屯門區議會
2020-2021 年地區設施管理委員會
第六及第七次合併會議記錄

(A) 屯門第 27 區地盤乙二休憩用地工程計劃概念設計

「屯門第27區 地盤乙二 休憩用地」工程計劃 概念設計 2021年2月9日

- ### 主要設施
- (1) 燈塔及觀景台
 - (2) 園景
 - (3) 洗手間設施

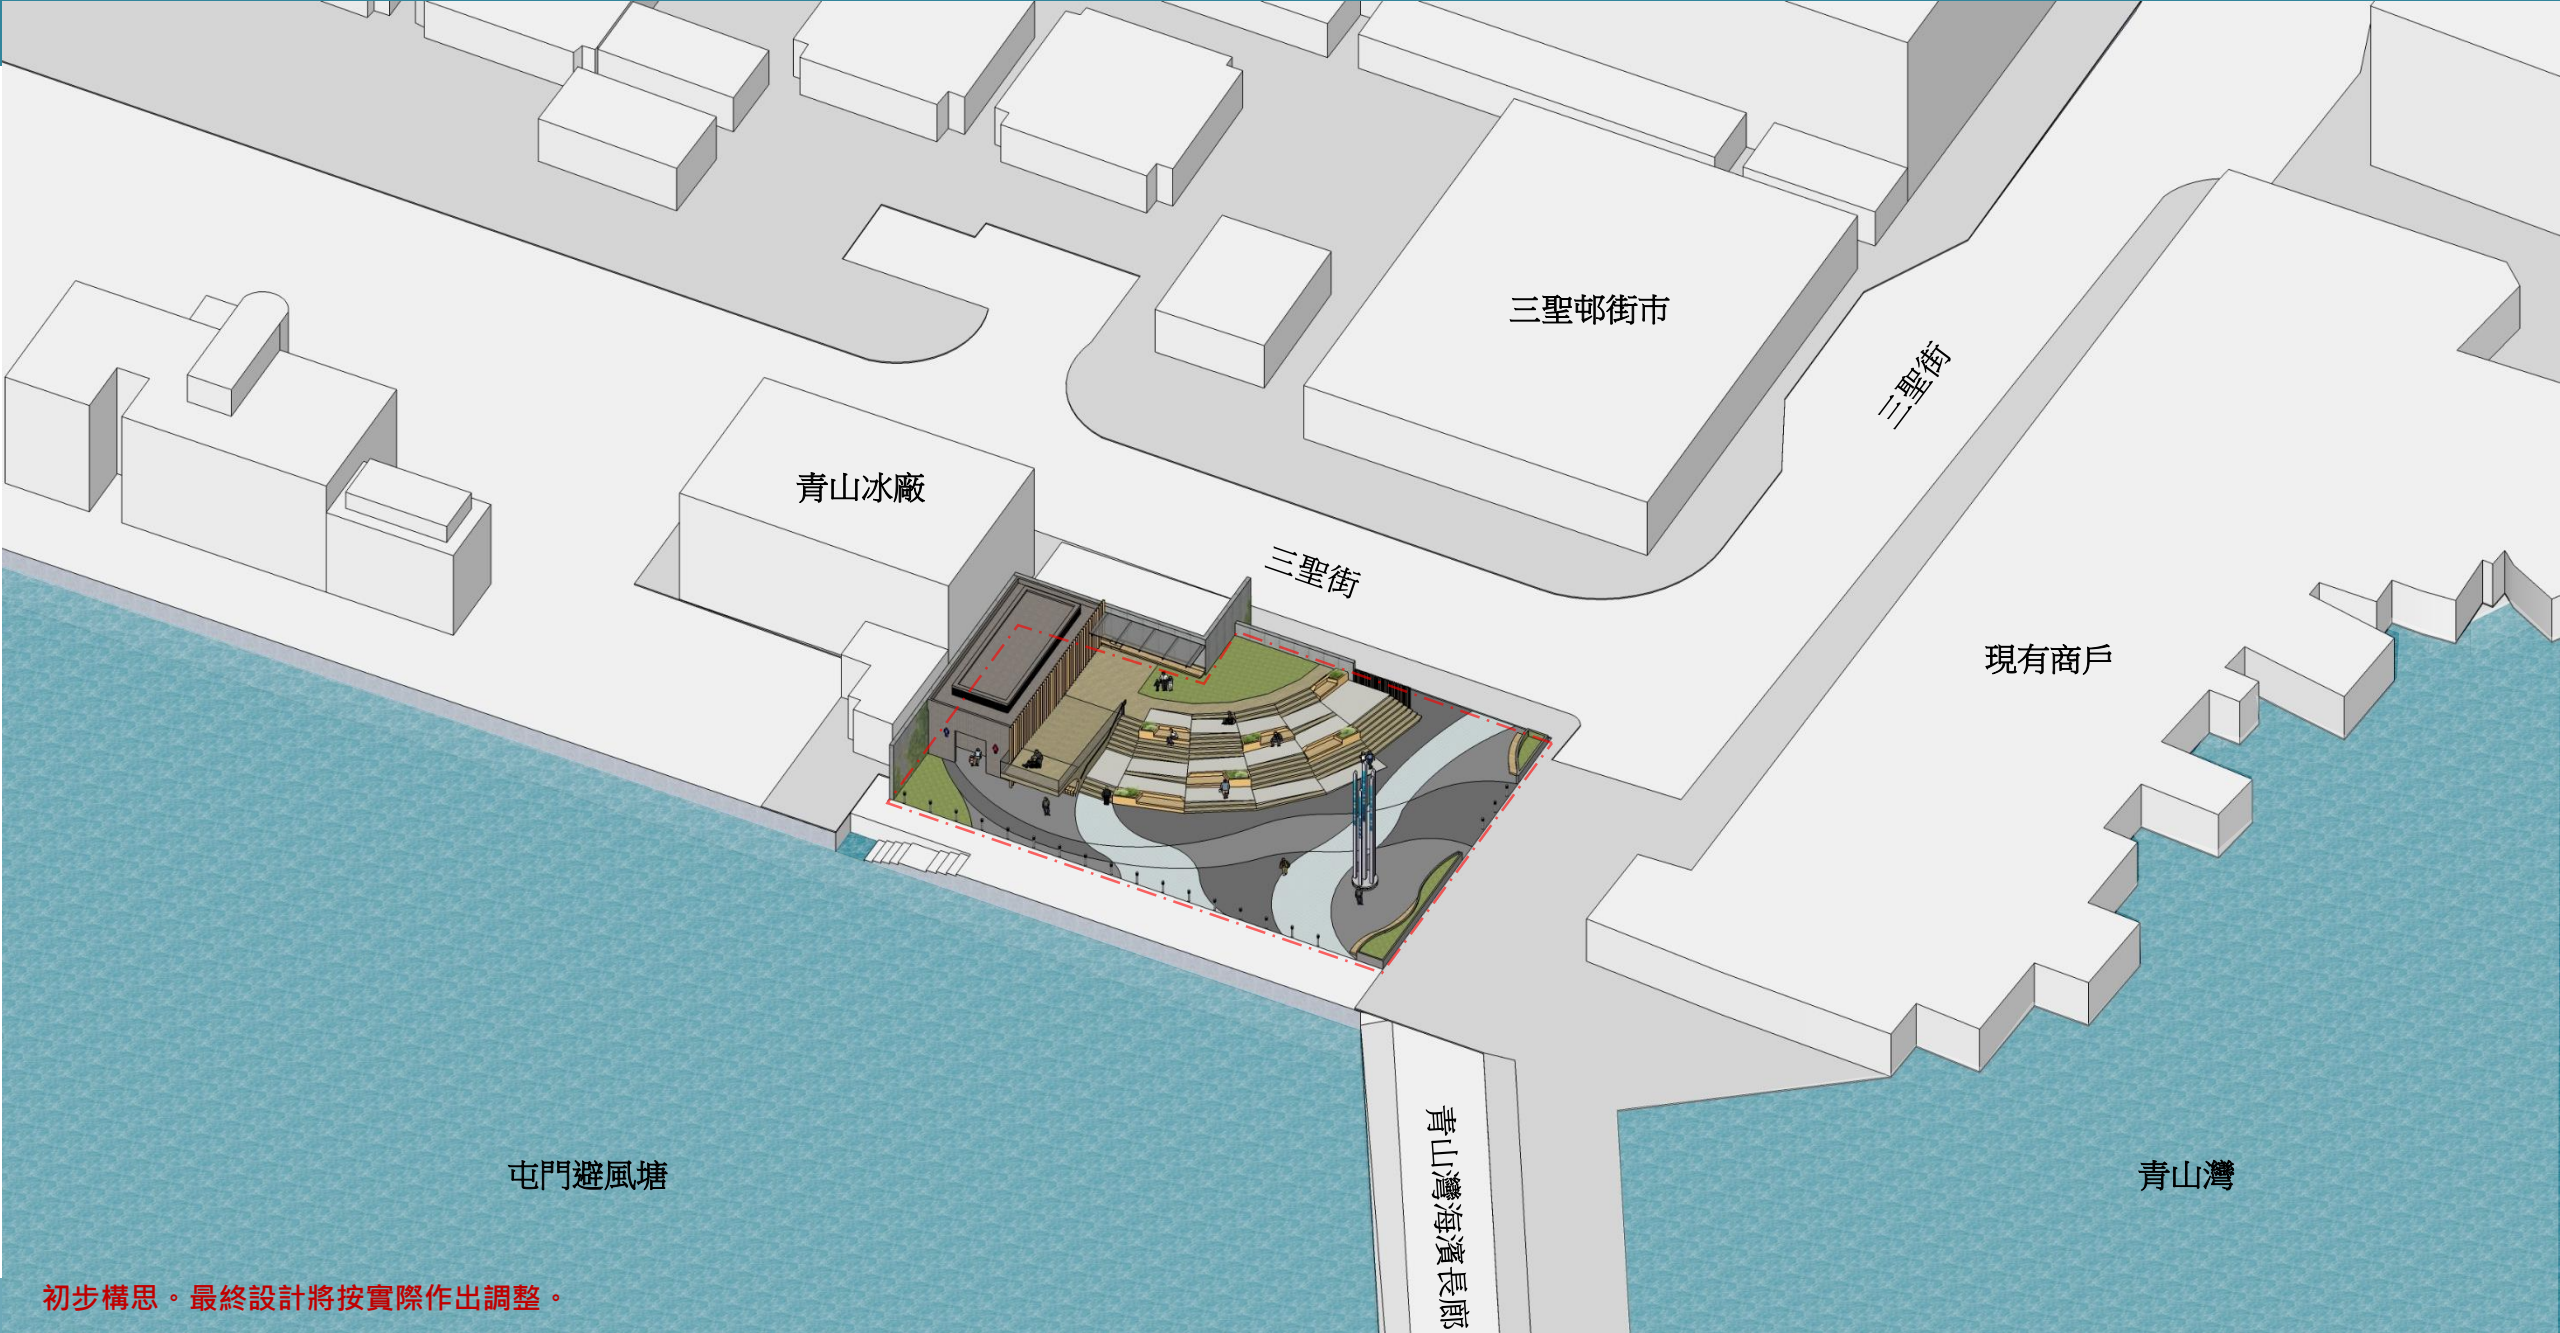
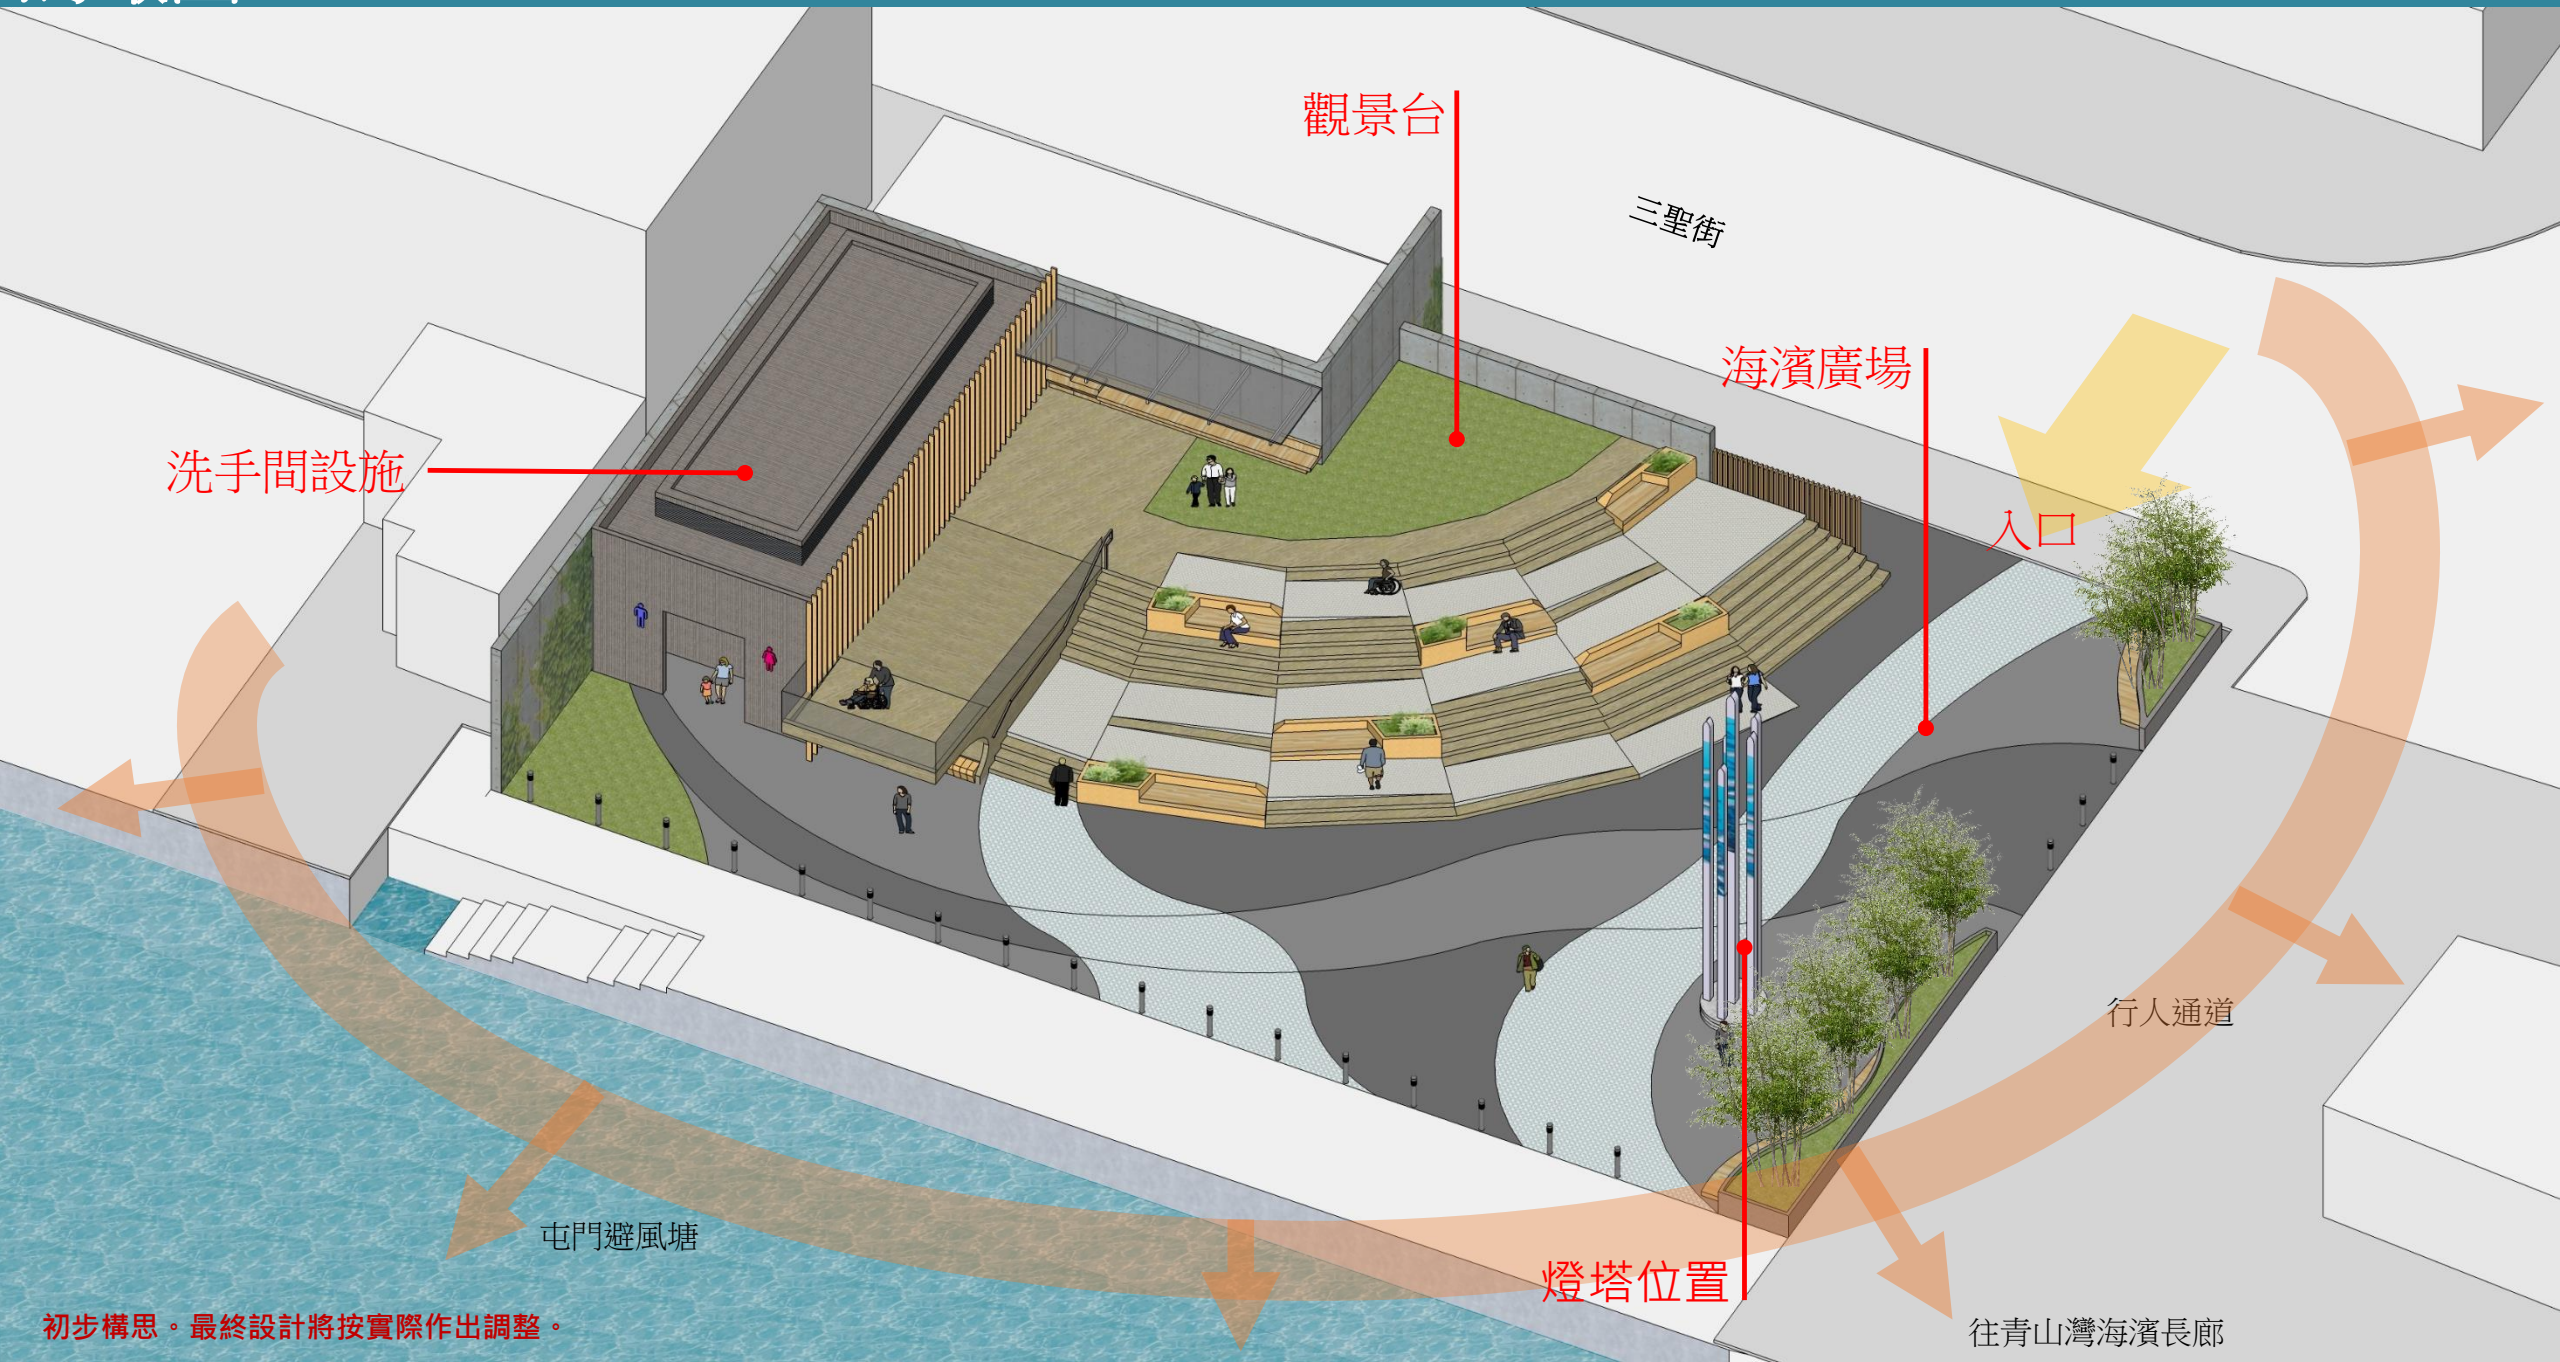
20. 巫堃泰議員表示，是項文件尚未上載至屯門區議會網站，希望秘書處作出跟進。此外，他指出休憩用地對出海面有漁船停泊，擔心觀景台的高度不足，使景觀受阻。有關燈塔的設計，他理解如建造傳統燈塔，或會影響船隻航行。然而，他擔心燈塔會造成光污染，就此希望獲得更詳細的資料，包括光度及亮燈時間等。最後，他表示附近道路汽車違泊及擺放貨物的問題嚴重，建議相關部門協調及執法。

28. 巫堃泰議員建議秘書處在網站加入註釋，以便更清晰地標示文件位置。此外，他表示廁所位於觀景台旁邊，擔心臭味會散播。他亦建議建築署參考大埔公園一條旋轉斜道的設計，提高觀景台的高度。另外，他認為休憩用地擬用的顏色和周邊環境並不協調，建議改善。最後，他認為署方可考慮是否有必要建造燈塔以及燈塔與周邊環境是否協調。

30. 朱順雅議員查詢觀景台可容納的人數。此外，她表示廁所對出一個垃圾站，加上魚檔的腥味，她擔心各種臭味會散播到公園。另外，她對於燈塔的設計有保留，指沿海各地也有民居，認為即使把顯示器的部分面向海面，也會影響居民。

人欣賞景色。由於署方須在場地提供無障礙通道，如觀景台的高度過高，便須加長斜道或加設升降機。考慮到地盤面積有限，加長斜道並不可行，而加設升降機則不符合成本效益。有關燈塔的設計，由於地盤位於海旁，建造傳統燈塔或會影響船隻航行。而建造燈塔的目的是吸引市民，他相信現代設計比傳統設計吸引。他續指在委員揀選設計後，署方可再調節燈塔的光度，並把顯示器的部分面向海面，減少燈光對居民造成影響。有關垂直綠化的意見，按過往經驗，植物的保養工作一般不錯，但署方會就此多加留意。此外，署方對於不建造燈塔的建議持開放態度。

29. 建築署劉敏權先生表示，署方會研究及調整燈塔的高度，並與康文署商討顯示器展示的內容。有關加入互動元素的建議，署方會研究供應商提供的設備有否相關功能。有關廁所鄰近觀景台的問題，他指廁所的通風口位於建築物的上方，而廁所亦較觀景台高，

因此臭味不會散播至觀景台。雖然如此，署方在進行深化設計時會就此多加留意。有關和周邊環境配合的建議，他表示署方會作出調整。有關參考大埔公園的建議，他表示除了現時地盤面積較小的限制外，署方希望市民在公園外的三聖街直接看到海景，因此不擬建造太大型的建築。

31. 建築署劉敏權先生表示，在設計上，斜道也是觀景台的一部分，因此觀景台可容納的人數很多，而觀景台最高的平台位置則可容納約 15 人。署方亦留意到垃圾站的問題，因此在設計上予以分隔。
